OFICIO N° 0653-2022-MINEM/DGAAE

Asunto : Remisión de copia de Resolución Directoral N° 0163-2022-MINEM/DGAAE del 13 de octubre de 2022 emitida por la Dirección General de Asuntos Ambientales de Electricidad

MINISTERIO DE ENERGÍA Y MINAS
Resolución Directoral

Visto, el Registro N° 3269778 del 4 de febrero de 2022, presentado por Orazul Energy Perú S.A., mediante el cual solicitó la evaluación de la Declaración de Impacto Ambiental del proyecto “Central Solar Fotovoltaica Characato”, ubicada en el distrito de Cerro Colorado, en la provincia y departamento de Arequipa; y, el Informe N° 0617-2022-MINEM/DGAAE-DEAE del 13 de octubre de 2022.

Gráfico Obs 2.a Precipitación Total (mm) y Humedad Relativa (%) media mensual 2006 - 2011

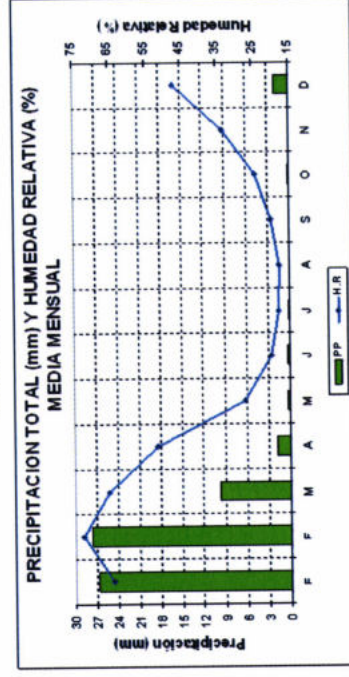
Comentario Final N° 2:

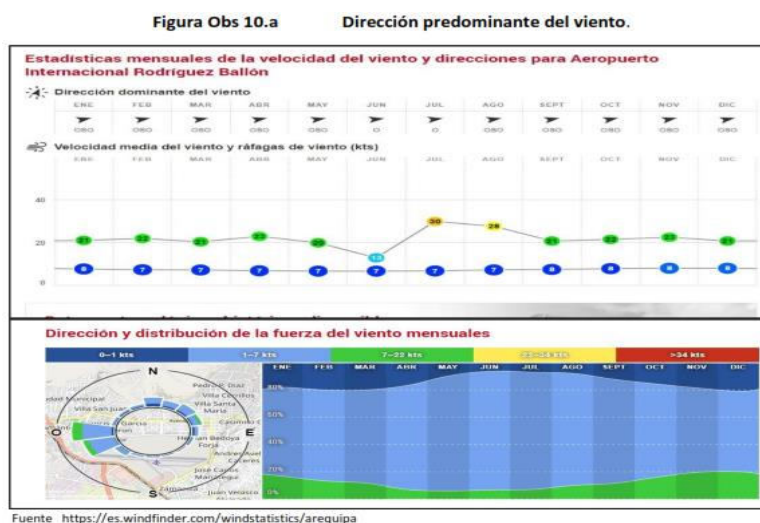
La mayor concentración de vientos se ubica entre 2.10 y 3.60 metros por segundo, según la Escala de Beaufort, se tiene que son brisas muy débiles.

Evaluación: OBSERVACIÓN SUBSANADA. Han complementado lo solicitado.
